Projet « KERSBEEK »

Avenue Kersbeek n°278A à 290A
B-1180 Uccle et B-1190 Forest

Demande de permis d'urbanisme (art 177/1)

Rapport d'incidences: addendum

Plan du rez-de-chaussée et coupe du projet
Limite du site en rouge

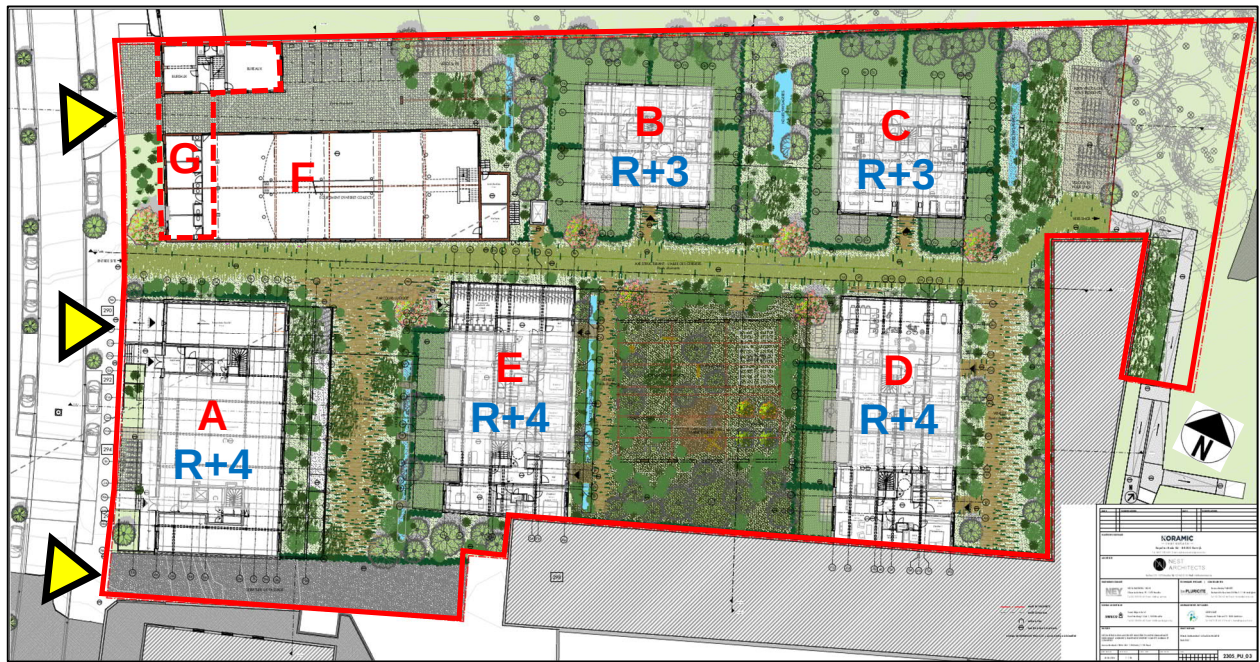
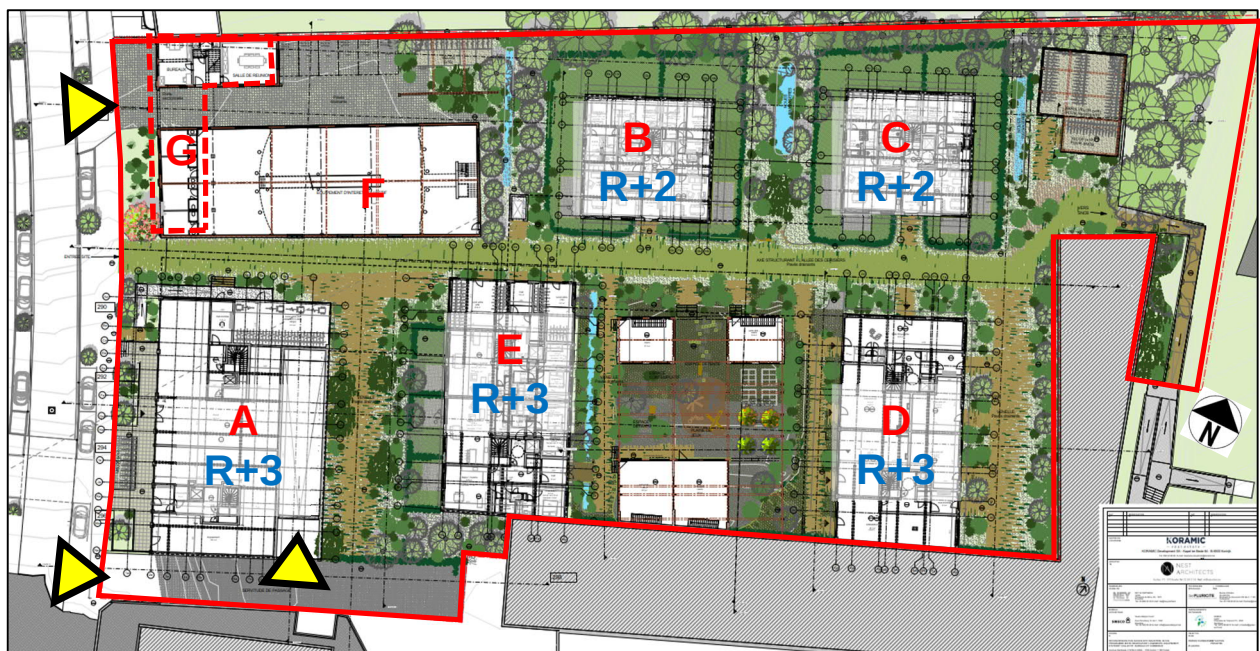
Les modifications apportées au projet sont les suivantes :

- Les gabarits des nouveaux bâtiments ont été réduits d'un étage.
- En conséquence, le nombre de logements est réduit de 61 à 49.
- L'accès à la rampe de parking a été déplacée sur la façade latérale du bâtiment A de manière à profiter de l'accès existant plutôt que de créer un nouvel accès direct sur l'avenue et d'occuper la zone de recul.
- Dans le projet initial, le sous-sol s'étendait sous la zone de recul de l'avenue Kersbeek. Ce n'est plus le cas dans le projet modifié.
- Ces éléments impliquent une réduction du nombre d'emplacements de parking en sous-sol; il y a maintenant 57 : 49 pour les 49 logements, 3 pour le commerce et 3 pour l'équipement d'intérêt collectif ou de service public du bâtiment A, deux emplacements

- Les bâtiments B et C ont été éloignés du parc Jacques Brel.
- Une annexe existante du bâtiment F est supprimée.

- Le rez-de-chaussée du bâtiment A comprend maintenant un local pour un commerce et un autre pour un petit équipement d'intérêt collectif ou de service public (profession libérale médicale par exemple) alors que le projet initial comprenant un grand local commercial.
- Le rez-de-chaussée du bâtiments D comprend des ateliers (artères, artisans) au lieu de logements et 4 ateliers sont prévus sous les sheds conservés.

Projet initial soumis aux MPP : extrait de la note technique dressée par le bureau d'études PLURICITE

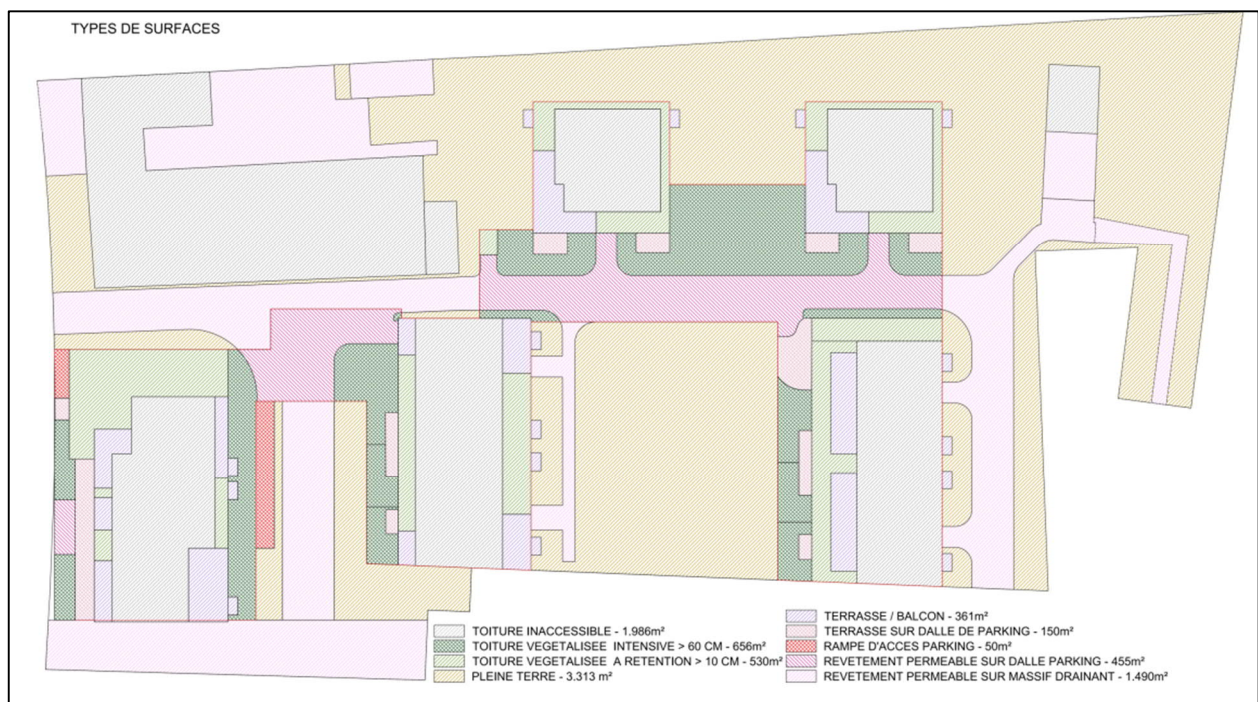
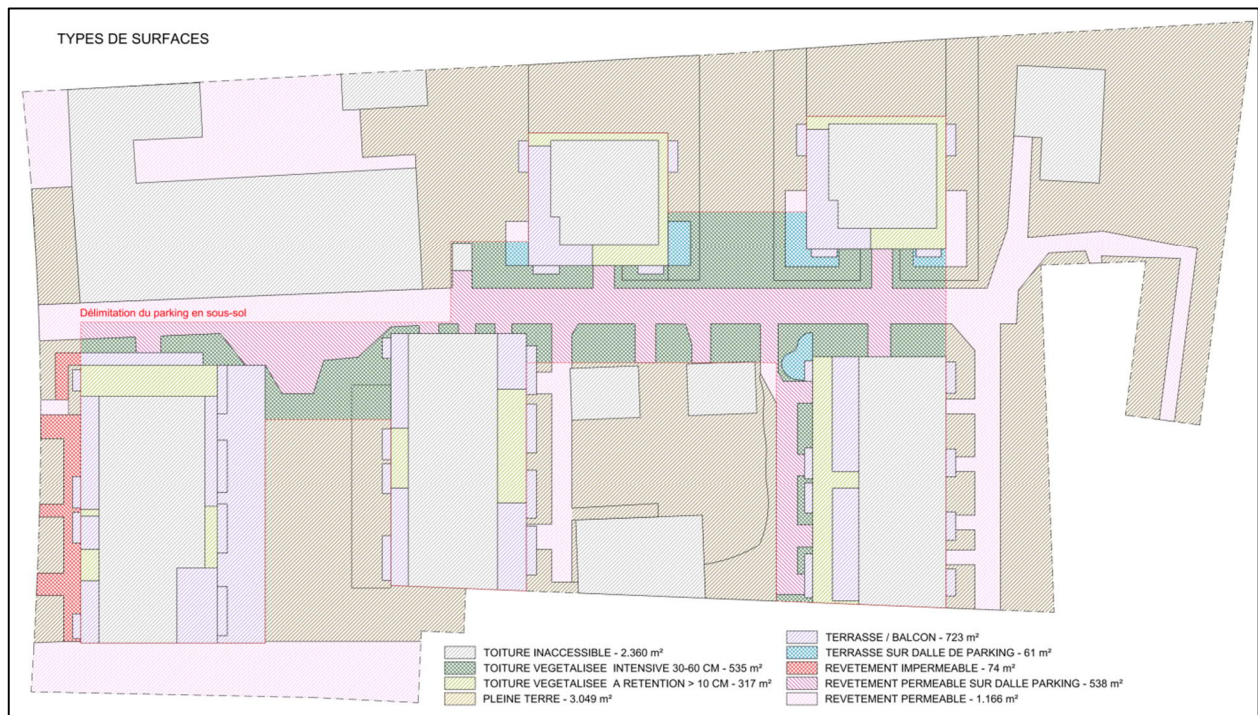
Le taux d'imperméabilisation du projet modifié, au sens du cadre VI du formulaire de demande de permis d'urbanisme, est identique à celui du projet initial : 0,47.

La part de pleine terre passe de 3.313 m² (projet initial) à 3.049 m² (projet modifié) en raison de l'extension du parking en sous-sol et de l'implantation des locaux pour activités artisanales qui ne sont que partiellement compensés par la suppression du sous-sol dans la zone de recul. Toutefois, l'amélioration par rapport à la situation existante reste très importante.
